Politechnika Krakowska im. Tadeusza Kościuszki
Dział Zamówień Publicznych
ul. Warszawska 24 W-9 (10-24)/110,
31-155 KRAKÓW

Znak sprawy: KA-2/135/2018

O D P O W I E D Ź
na zapytania w sprawie SIWZ
oraz
P O W I A D O M I E N I E
o zmianach SIWZ

Uprzejmie informujemy, iż w dniach 2018-11-07, 2018-11-09 (m. in. podczas wizji lokalnej obiektu), 2018-11-13, 2018-11-19, 2018-11-20 i 2018-11-22 do Zamawiającego wpłynęły wnioski o wyjaśnienie treści specyfikacji istotnych warunków zamówienia, w postępowaniu prowadzonym na podstawie przepisów ustawy z dnia 29 stycznia 2004 roku Prawo Zamówień Publicznych (t.j. Dz. U. z 2017 r. poz. 1579 z późn. zm.) w trybie **przetarg nieograniczony**, na: **Nadbudowę i przebudowę istniejącego budynku dydaktyczno - administracyjnego galerii "GIL", bud. W-7 (10-36), Politechnika Krakowska ul. Warszawska 24, Kraków w ramach zadania inwestycyjnego pn.: "Nadbudowa budynku Galerii GIL", bud. (10-36), ul. Warszawska 24, Kraków"**.,

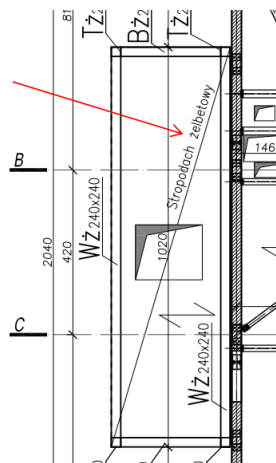
1. Czy dostawa i montaż ściany przesuwnej jest objęta przetargiem? – prosimy o wyjaśnienie.
2. Prosimy o dostarczenie zestawień stali zbrojeniowej dla ścian betonowych, schodów żelbetowych, bele żelbetowych, wieńców itp.
3. Prosimy o dostarczenie zestawień stali konstrukcyjnej dla ścian attykowych dachu oraz podkonstrukcji stalowej (słupki stalowe) pod lamele osłonowe dla urządzeń wentylacyjnych. Widok 3D konstrukcji stalowej nie uwzględnia tych elementów. Zestawienia stali konstrukcyjnej też tego nie uwzględniają. Prosimy o pilne ich dostarczenie.
4. Wg przekroju B-B strop nad klatką schodową w osiach 1/A-D ma być stropem na bazie płyt dachowych Kingspan.

Tymczasem wg projektu konstrukcji strop ten ma być jako strop żelbetowy:

Prosimy o wyjaśnienie rozbieżności. Jeśli strop ten ma być żelbetowy to prosimy o dostarczenie zestawień stali zbrojeniowej dla stropu oraz wieńca Wz, słupów Tz, belek Bz wg rysunku konstrukcyjnego PW_K_004.

W projekcie strop nad klatką schodową w osiach 1/A-D ma być stropem na bazie płyt dachowych Kingspan. W związku z powyższym rysunki branży konstrukcyjnej zostaną zaktualizowane.

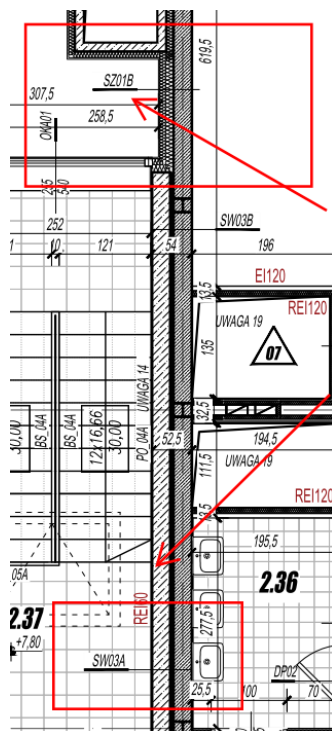
- Prosimy o dostarczenie zestawień stali zbrojeniowej dla wskazanych poniżej ścian betonowych gr. 24 cm występujących na kondygnacji nowoprojektowanej.

- Wg rys. ściana szczytowa w osi 1 ma dwa oznaczenia SZ01B oraz SW03A. Wg SZ01B ma to być ściana betonowa gr. 24 cm natomiast wg SW03A ma to być ściana z pustaków silikatowych gr. 24 cm. Wg Projektu konstrukcyjnego ma to być ściana murowana z pustaków dodatkowo zbrojona prętami fi8. Prosimy o wyjaśnienie rozbieżności i podanie właściwego rozwiązania.

Ściany oznaczone na przekroju konstrukcyjnym B-B to P_SZ03 (zamiast SZ01B jak błędnie pokazane na rzucie kondygnacji +2). Ściany klatki schodowej w osiach 1/A-D wykonane są z pustaków silikatowych w narożach klatki występują trzpienie żelbetowe TZ240x240

Właściwe rozwiązanie: ściana szczytowa w osi konstrukcyjnej 1 i 11 (w której projektowana jest konstrukcja stalowa nadbudowy - słupy stalowe dwuteowe) dla usztywnienia konstrukcji szkieletowej jest wykonana jako murowana z pustaków silikatowych dodatkowo zbrojona co drugą warstwę prętami 2fi8, które należy przyspawać do słupów stalowych. Strefę słupów stalowych należy zabetonować.

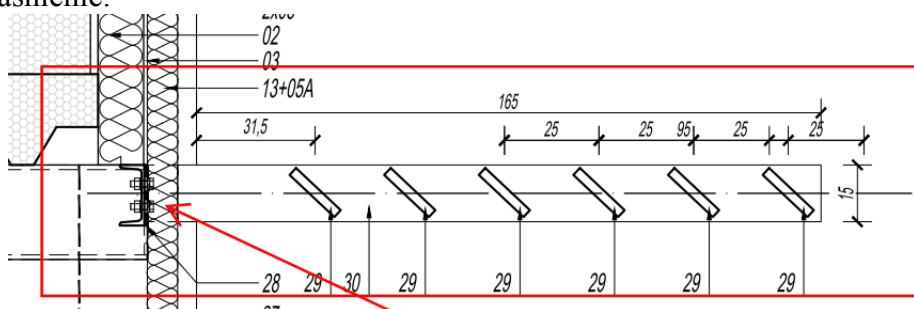
13. Na rysunku nr PW_A_AW_008 RZUT SUFITU PODWIESZONEGO KONDYGNACJA +2 w pomieszczeniach nr 2.24 do 2,30 zgodnie ze szrafem występuje sufit podwieszany a płyt G/K jednak zgodnie z zestawieniem na tym samym rysunku w tym pomieszczeniach występuje sufit rastrowy KNAUF 600x600mm – prosimy o wyjaśnienie rozbieżności.

Pomieszczenia na kondygnacji +2 - 2.24 do 2,30 objęte są robotami budowanymi. W tabeli zestawieniowej na danych rysunkach poprawiono oznaczenie w/w pomieszczeń na właściwy typ sufitu: sufit podwieszony płyta g/k.

Rysunek dołączono pod nazwą: PW_A_AW_008_REWIZJA_01 – do pobrania plik: *ZALACZNIKI DO ODPOWIEDZI 5 i 7.zip*
